AVIS DE L'AUTORITÉ ENVIRONNEMENTALE

Demandeur	ENERTRAG SANTERRE IV
Communes	Caix, Cayeux-en-Santerre et Vrély (80)
Objet	Demande d'autorisation unique pour un parc de 12 aérogénérateurs – Projet de parc éolien de Luce
Référence	Dossier intitulé Projet de parc éolien de Luce - Demande d'autorisation unique - Version de Février 2017 complétée suite à la demande de compléments du 1er août 2016

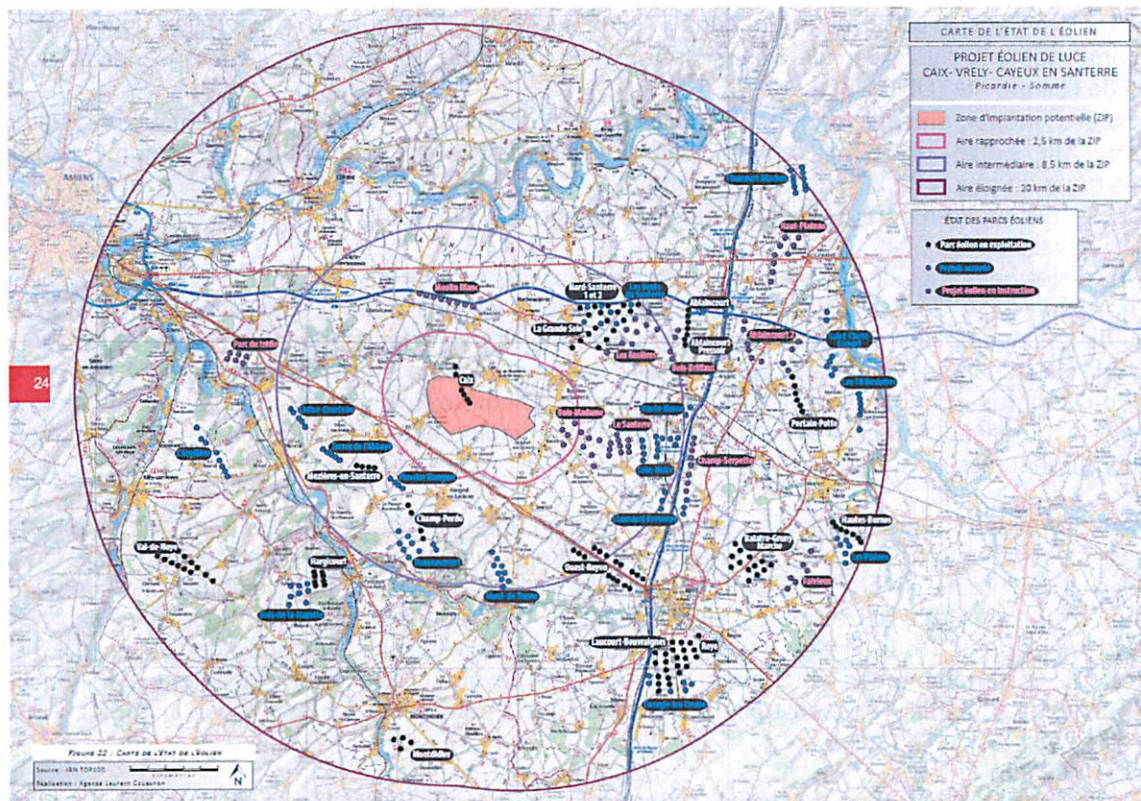
Le pétitionnaire a correctement pris en compte les différents parcs situés dans le périmètre d'étude. Néanmoins l'Autorité Environnementale recommande de compléter la carte du contexte éolien, reproduite ci-dessus et présentée dans l'étude paysagère du dossier, par le projet lui-même.
